AKO JE OVO SHEMA OVOG GORE IR DIMMERA (617_ir_light_dimmer_v1)

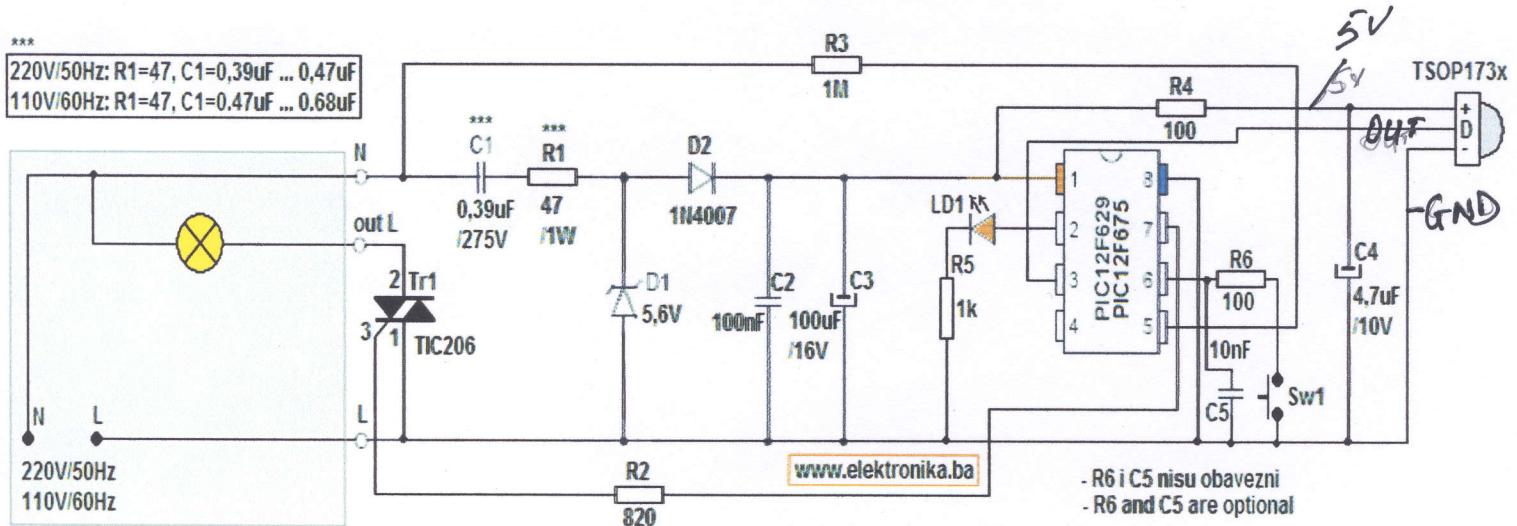
Na ovoj gore shemi, ako se TSOP postavi kao na slici gotovog uređaja Out ide preko R4 (100Ω) na pin 1, Gnd ide direktno na pin 3, a Va 5v na fazu (L), jer je prva na TSOP 1738 i 1138, izlazi isti. Prvi Gnd, drugi Va 5v, trči Out i tako postavljeno na pločicu, ako se ne križaju nogice , čini mi se spojevi su kako sam napisao.

Ako grijesim OK. Prihvacačem objašnjenje, kakvo god bilo.
